EXPERTNÍ POSUDEK

III.etapa BYTOVÝ KOMPLEX - Laurinova III.

Objednatel: Bytové družstvo Laurinova III.
U kasáren 1381
293 01 Mladá Boleslav

Předmět expertního posudku:

Obr. 43-45 Vyboulené oplechování atiky. Nesprávně provedený detail ukončení oplechování u fasády.

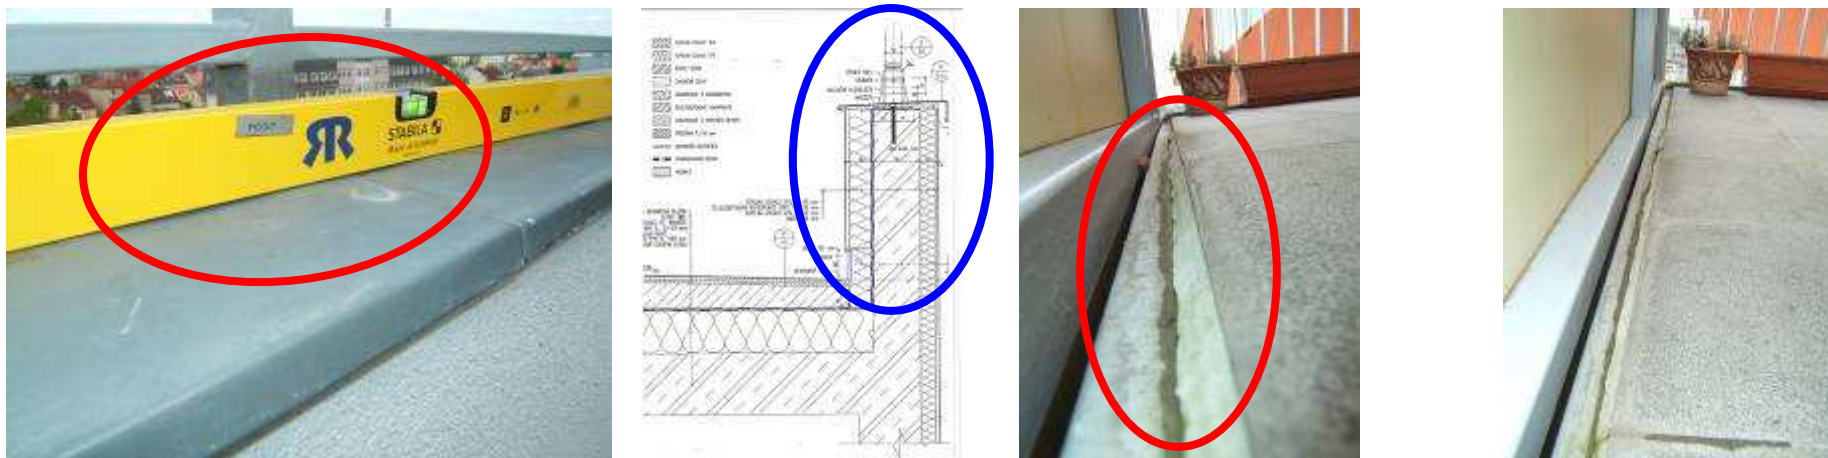
Nedostatečně kotvený parapet na balkoně bytové jednotky v 6NP balkon 4.08.

Zobrazené detaily z části střechy nad objektem s pavlačemi ukazují již značné vyboulení oplechování atiky. Oplechování není umožněna dilatace.

Detail ukončení oplechování atikového plechu u fasády je proveden v rozporu s projektovou dokumentací. Není proveden pomocí ukončovací lišty. Plech se vlivem své teplotní roztažnosti bude neustále dilatovat-pohybovat a do místa bude zatékat voda.

Kotvení parapetů není provedeno dle projektové dokumentace, kde je uvedeno kotvení pomocí příponkových plechů. Parapet je ukotven pomocí montážní pěny a již v dnešní době je volně pohyblivý.

Oplechování není umožněn pohyb vlivem teplotní roztažnosti. Na oplechování je již viditelné zprohýbání.

Tento degradační proces bude dále pokračovat. „Boule“ na oplechování se budou nadále zvětšovat.

Může dojít k odtržení kotvení a k zatékání do střechy. Je nutná náprava do souladu s požadavky na uchycení a dilatování klempířských prvků, což s největší pravděpodobností pro vlastnosti tohoto typu plechu bude vést k celkové výměně tohoto oplechování.
